Séance du 11 décembre 2024 / Zitting van 11 december 2024

ORDRE DU JOUR/DAGORDE

Commune d'Uccle - Service de l'Urbanisme
Commission de concertation
séance du 11/12/2024
objet n° 01

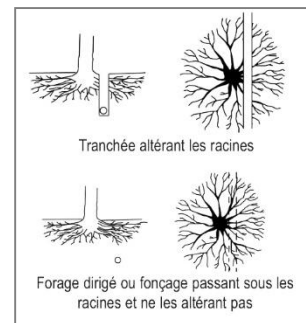
- La légende du plan de plantation reprend deux types de haies monospécifiques sans les préciser sur le plan de plantation.
- L'ensemble des haies proposées en replantation sont des alignements monospécifiques de charme (*Carpinus betulus*) et d'érable champêtre (*Acer campestre*). Les alignements monospécifiques sont totalement inadaptés et chacune de ces haies devra être composée d'au moins 3 essences différentes afin d'éviter les alignements redondants et d'apporter une plus grande biodiversité et une plus grande résilience au site que l'aménagement proposé.

Conditions d'exécution du permis d'urbanisme, à joindre sous forme d'annexe au permis :
